都市施設機能について  
～連絡通路、吹抜、階段～

# 1-1. 連絡通路 ご意見

# 1-7. 階段・EV 計画方針

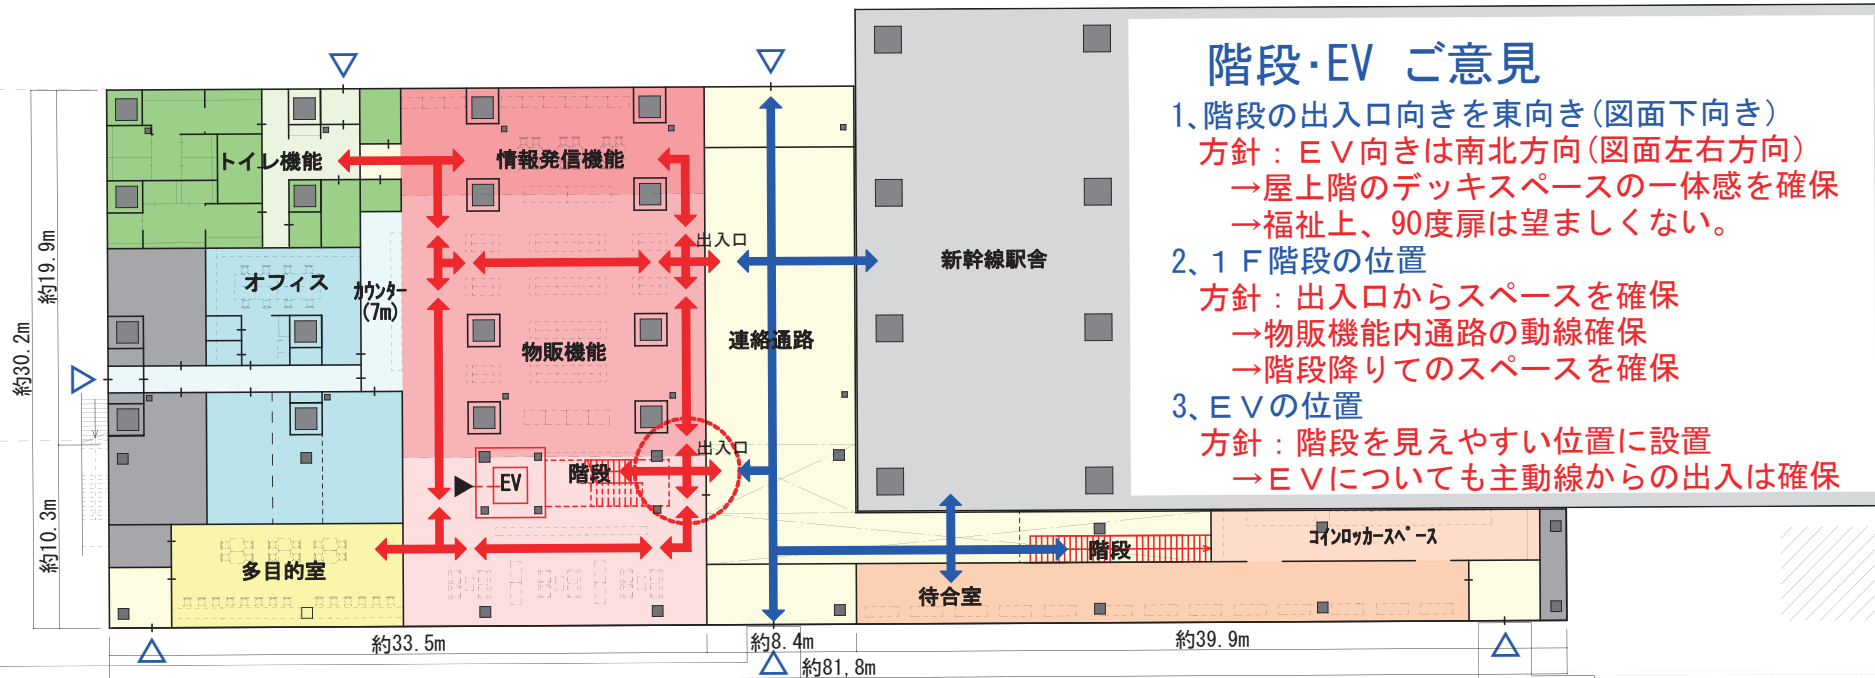
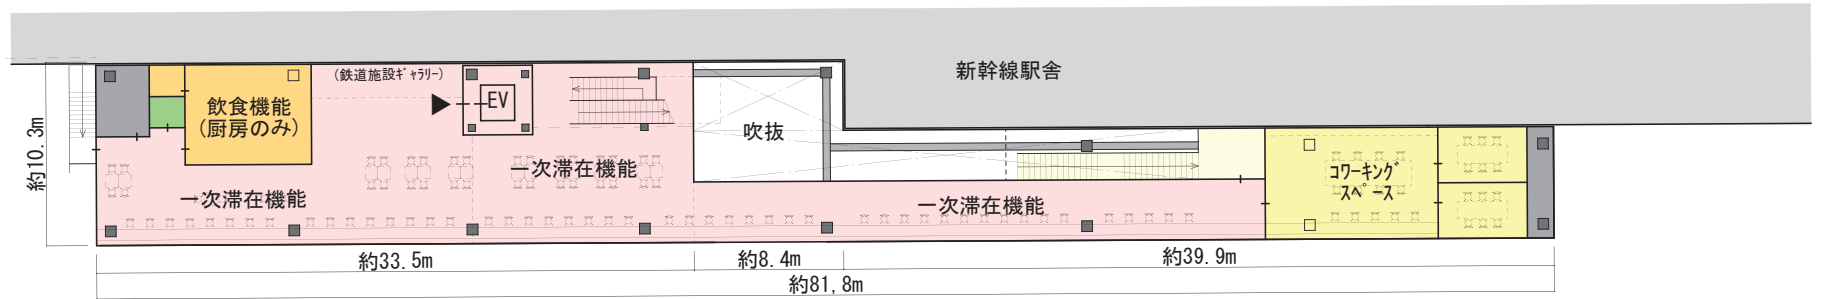
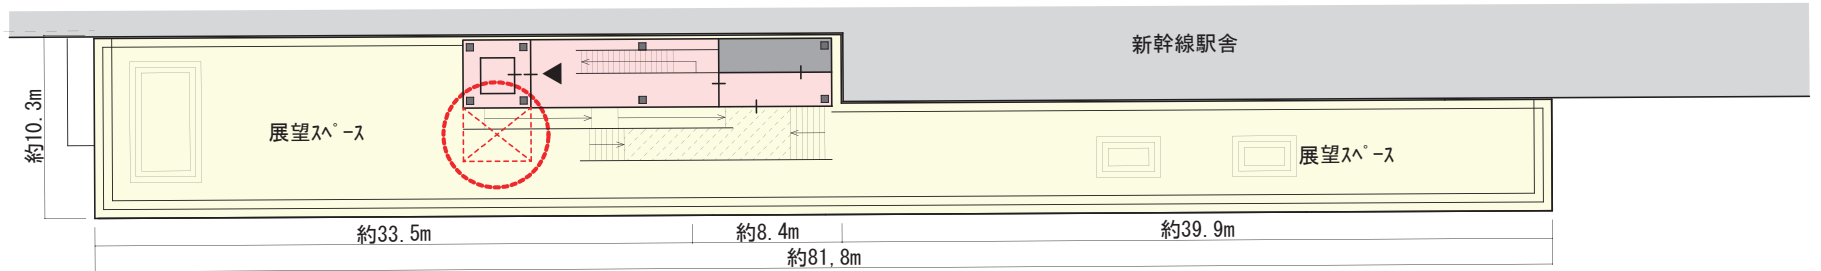
- 1、階段の出入口向きを東向き(図面下向き)  
方針：EV向きは南北方向(図面左右方向)  
→屋上階のデッキスペースの一体感を確保  
→福祉上、90度扉は望ましくない。
- 2、1F階段の位置  
方針：出入口からスペースを確保  
→物販機能内通路の動線確保  
→階段降りてのスペースを確保
- 3、EVの位置  
方針：階段を見やすい位置に設置  
→EVについても主動線からの出入は確保
